ODPOWIEDŹ NA PYTANIA WYKONAWCÓW

Wykonanie nowej konstrukcji dachu na budynku Szkoły Podstawowej w Dobrzyniu nad Wisłą

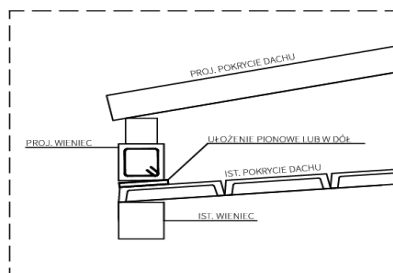
Prosimy o bardziej precyzyjne informacje na temat systemu rur służących do odprowadzenia skroplin z powierzchni międzydachowej, np. w postaci schematu.

Zamawiający, po uzgodnieniu z projektantem, poniżej zamieszcza schemat odprowadzania skroplin z powierzchni międzydachowej.
